Diplomová práce Reflektometr v časové oblasti

ČVUT FEL EK, Elektronika Petr Polášek 2020-02-01

Odpovědi na dotazy oponenta

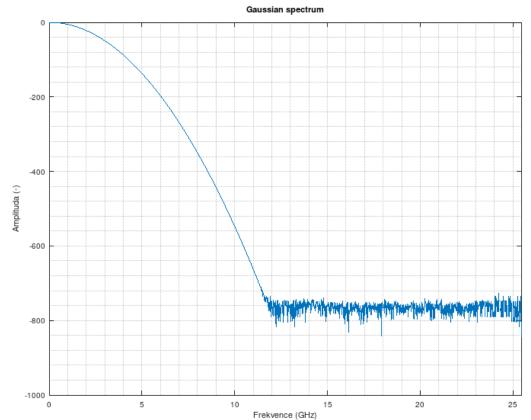
Obr. 8.3: Nesouhlasím se zakončením nepoužitých vývodů budiče U210 na Vcc. Ale mohu se mýlit.

Figure 2b. Simplified CML Output Buffer

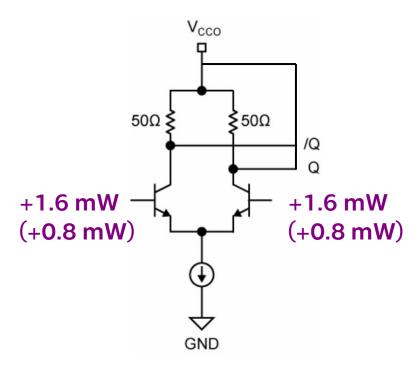
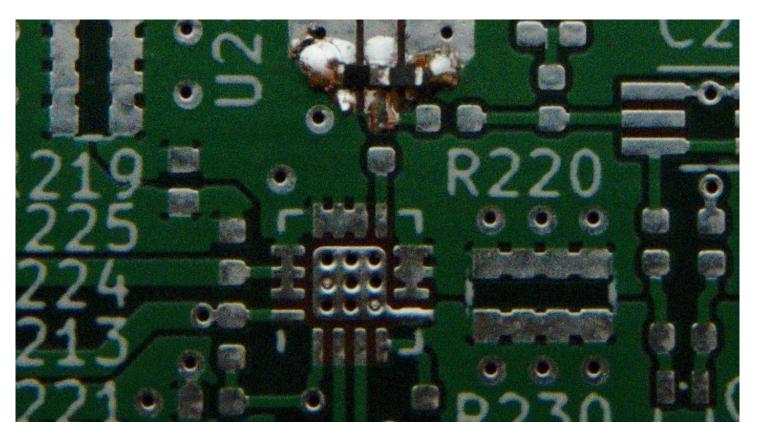
Obr. 8.3: Nesouhlasím se zakončením nepoužitých vývodů budiče U210 na Vcc. Ale mohu se mýlit.

Fig. 10. Simulation and measurements of differential pairs with ENIG and OSP finishes applied.

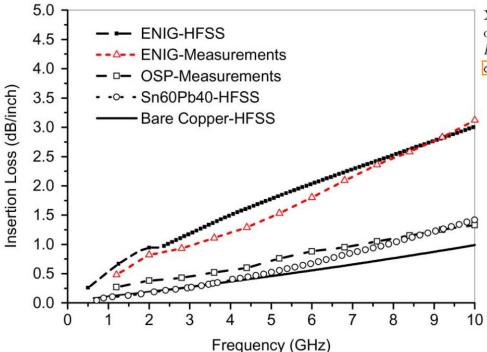
Strana 58: Povrchová úprava PCB má vliv na útlum vedení. U použitých délek vedení spatřuji tento vliv za zanedbatelný. Spíše spatřuji vliv výšky pokovení na výslednou impedanci vedení. HAL bývá dost vysoký. Doporučuji ENIG, používá se i na frekvencích v desítkách GHz.

Fig. 9. Measured (solid lines) and computed (stars and circles) insertion loss (top graph) and group delay (bottom graph) of the test fixtures with 100 mm and 150 mm ENIG-finished microstrip segments.

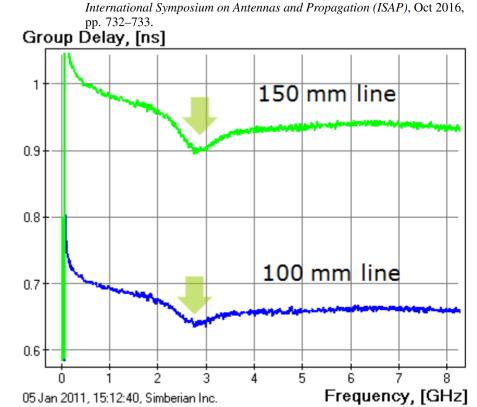
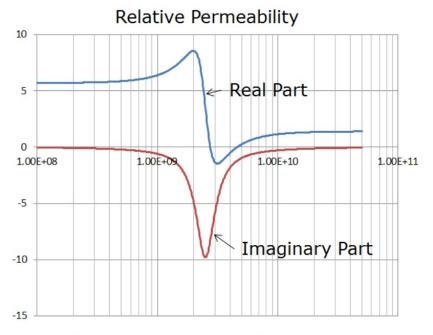
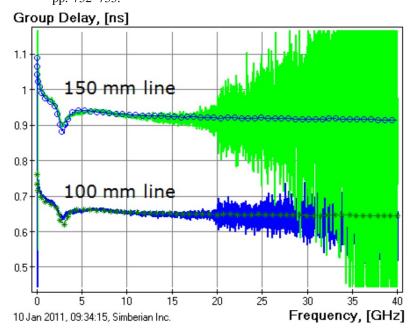
Strana 58: Povrchová úprava PCB má vliv na útlum vedení. U použitých délek vedení spatřuji tento vliv za zanedbatelný. Spíše spatřuji vliv výšky pokovení na výslednou impedanci vedení. HAL bývá dost vysoký. Doporučuji

ENIG, používá se i na frekvencích v desítkách GHz.

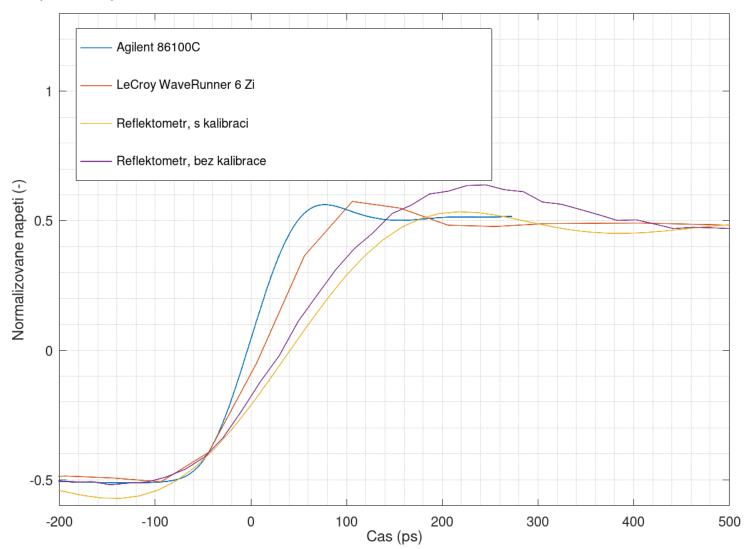
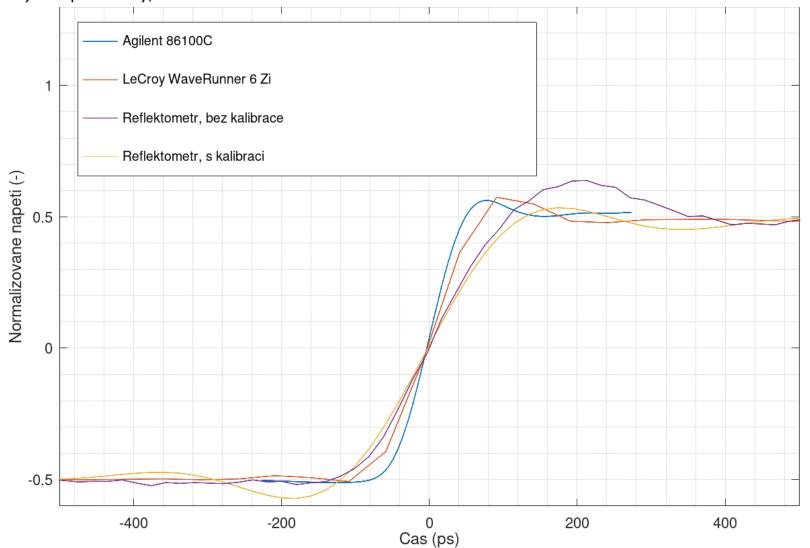
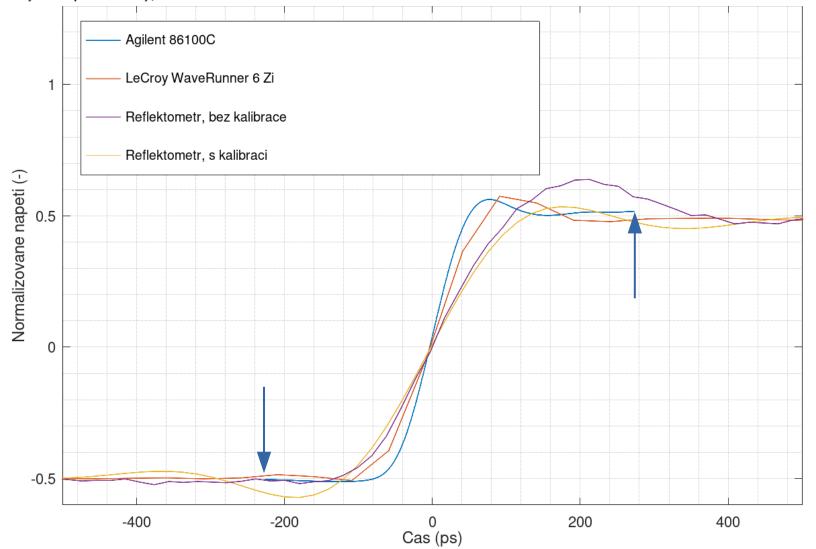
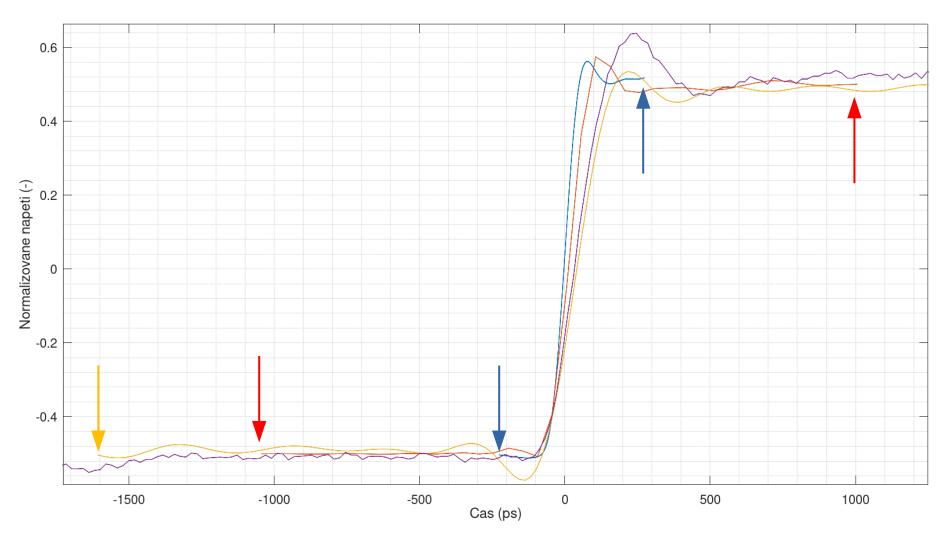
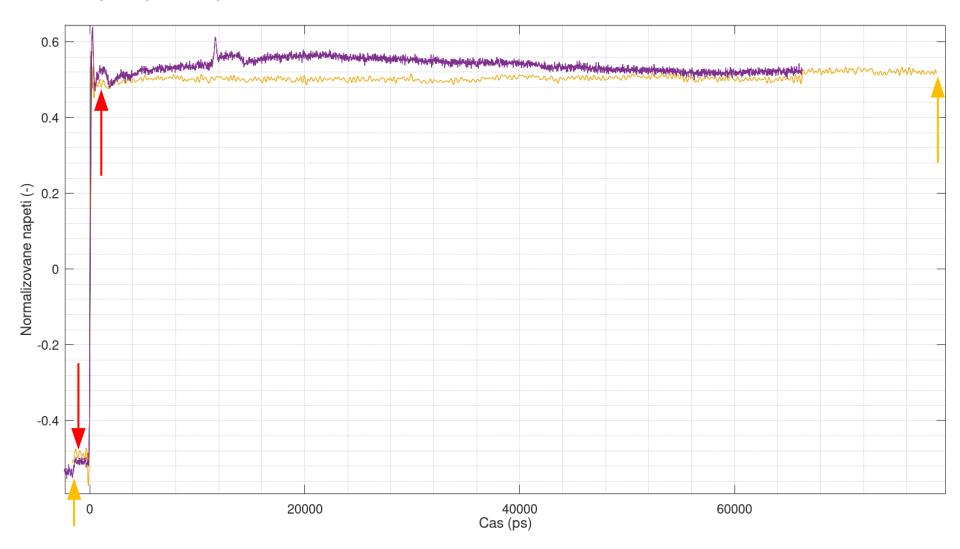
Pro váš reflektometr udáváte šířku pásma cca 1GHz. Které použité prvky/obvody podle vašeho názoru podstatně ovlivňují tuto šířku pásma? Jaký je Váš názor na úpravu časování druhého můstku na šířku pásma?

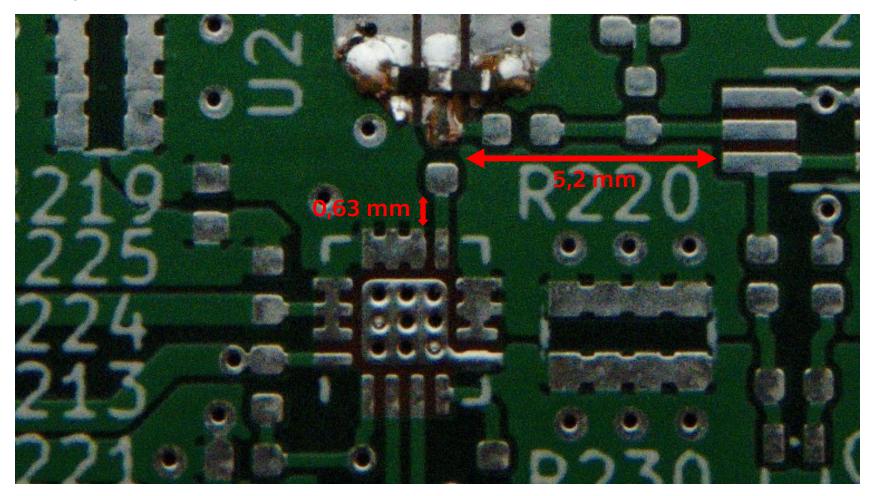
Oblast vstupně/výstupní – Impedance vedení a realizace větvení mezi budící a vzorkovací obvody. Diplomant správně indikoval problémy se oddělovacím vedením, napojením konektoru a jeho nevhodným typem. Dále bych zmínil, že vzdálenost vzorkovacího můstku od oddělovacího vedení je velká. Oblast k můstku a k budiči impulzů by mohla být také odmaskovaná.

Logaritmický detektor s rozšířením dynamického rozsahu moc nepomůže. Nízké úrovně signálu jsou maskovány vysokou úrovní termálního šumu kTB. Navíc by logaritmický detektor zanesl zbytečné zkreslení.

Směrová odbočnice dle mého názoru zanese zkreslení impulzů. Konečná směrovost odporového můstku lze vyřešit pomocí kalibračních a korekčních metod.
